Behörde oder sonstiger Trä- ger öffentlicher Belange		Stellungnahme der Behörde oder des sonstigen Trägers öffentlicher Belange	Stellungnahme der Verwaltung

PV-Freiflächenanlage Traufwiesen:

Maßgeblich für unsere Auskunft ist der im Übersichtsplan markierte Bereich.

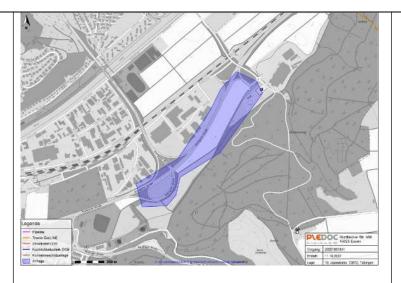
Wir weisen darauf hin, dass durch die Festsetzung planexterner Ausgleichsflächen eine Betroffenheit von uns verwalteter Versorgungseinrichtungen nicht auszuschließen ist. Wir bitten um Mitteilung der planexternen Flächen bzw. um weitere Beteiligung an diesem Verfahren.

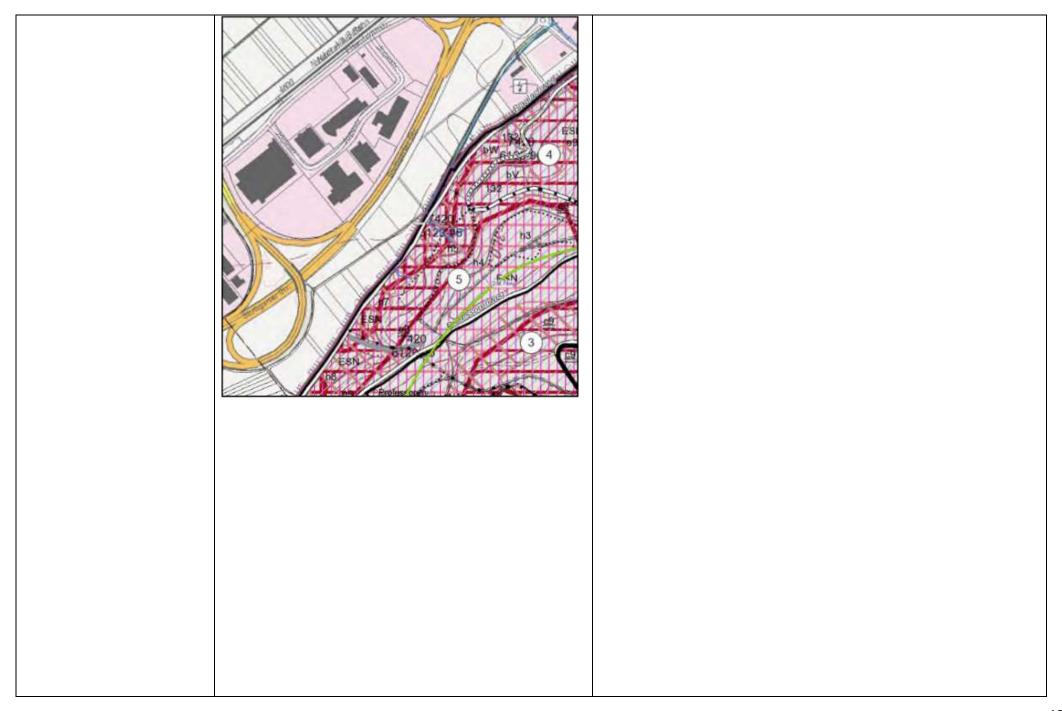
2. Waldabstand Im Südosten allerdings grenzt unmittelbar Wald im Sinne des § 2 LWaldG an den Geltungsbereich des Bebauungsplans an. Die Waldfläche ist als Erholungswald der Stufe 1a bzw. 1b sowie als Boden- und Klimaschutzwald ausgewiesen.	Die empfohlenen 30 m Waldabstand werden bereits größtenteils eingehalten. Lediglich in einem kleinen Bereich kann der Abstand nicht eingehalten werden.
	Parallel zu der geplanten Photovoltaikanlage verläuft innerhalb des Waldgebiets zudem ein Wildtierkorridor (Ehrenbach/Immenhausen (Schönbuch und Glemswald) - Tübingen Ost - Eichenfirst/Pfrondorf (Schönbuch u. Glemswald)). Der geringste Abstand zwischen dessen Verlauf und dem geplanten Geltungsbereich beträgt ca. 240 m. Waldeigentümer der angrenzenden Waldfläche ist die Stadt Tübingen.	Stellungnahme zum Wildtierkorridor siehe unten.

Vor diesem Hintergrund wird seitens der höheren Forstbehörde dringend empfohlen, stets – und damit auch zu der geplanten PV-Anlage – einen Waldabstand von mindestens 30 m einzuhalten und dies im weiteren Verfahren entsprechend zu berücksichtigen.

Es wird außerdem empfohlen, den Waldabstand nachrichtlich in den B-Plan einzuzeichnen (§ 4 Abs. 6 LBOVVO).

Die Thematik des Waldabstands wurde in der Planzeichnung und im Textteil des Bebauungsplanes ergänzt.

Nach Abstimmung mit der Forstlichen Versuchs- und Forschungsanstalt Baden-Württemberg, Abt. Waldnaturschutz wurde ein Schutzabstand von 15 m ab Waldgrenze empfohlen und wird mit dem Bebauungsplan eingehalten.
